最新版
推奨代替品ガイド

形Ｈ７ＣＲ－Ｓ

2004 年 3 月生産終了商品

資料№. GSCC-166A

推奨代替商品（H7CX-N）の特長

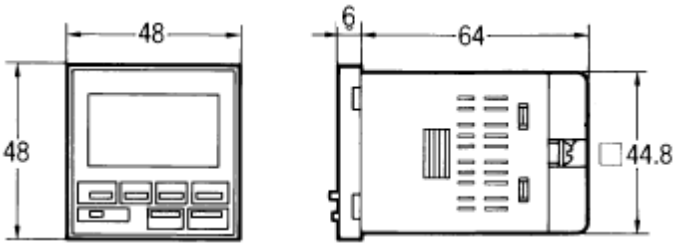
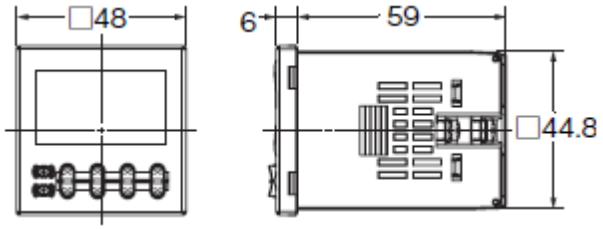
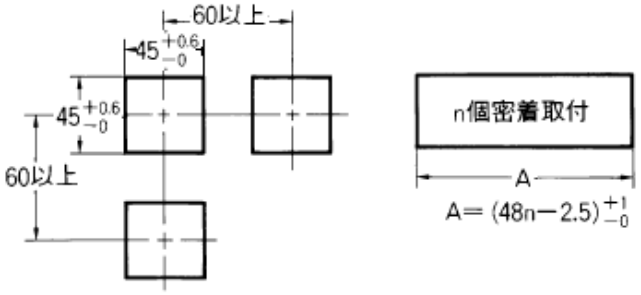
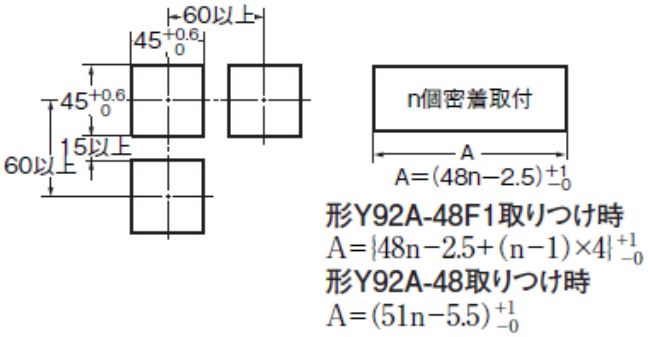
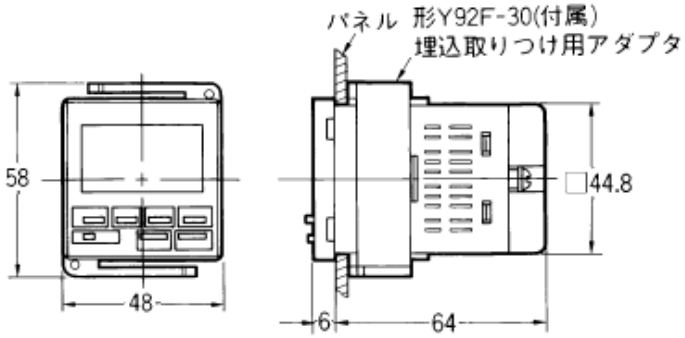
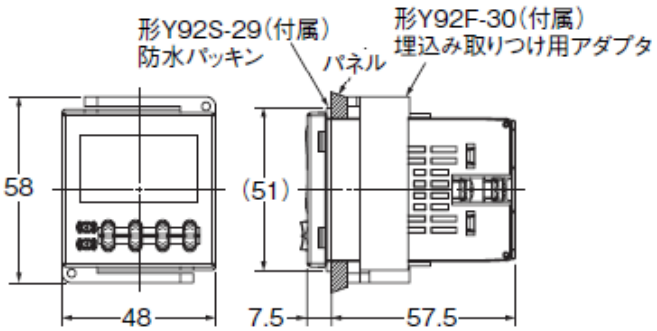
・奥行き寸法が短くなります。64mm⇒59mm
・6 桁タイプにおいては文字高さが 8mm から 10mm と大きくなり、視認性が向上しています。
・第一表示は 3 色(赤/緑/橙)に切替可能です。遠くからでも出力状態を確認できます。
・無償保証期間が 3 年です。

■端子配置図

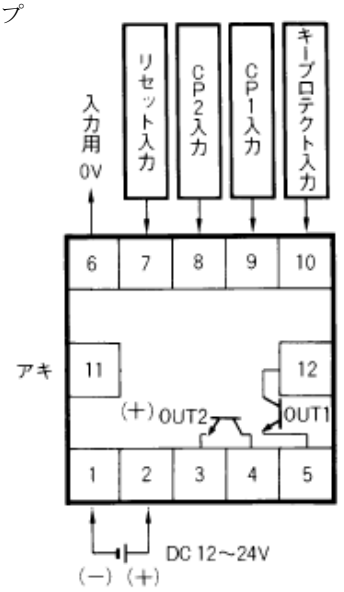
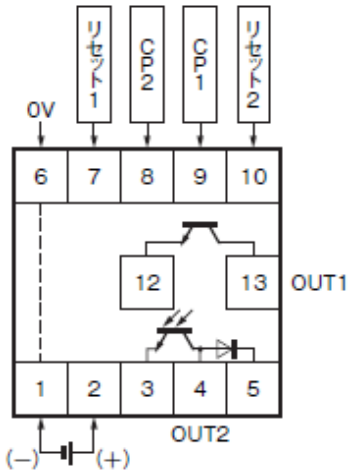
・無通電時の設定はできません。設定の際は必ず H7CX に電源を供給した状態で行います。
・端子配置が一部異なります。電源端子、出力端子をご確認ください。
・キープロテクト機能を ON（有効）にする方法は、本体上面にあるスライドスイッチでの設定となります。
※端子側にスライドで ON（有効）、画面側にスライドで OFF（無効）です。
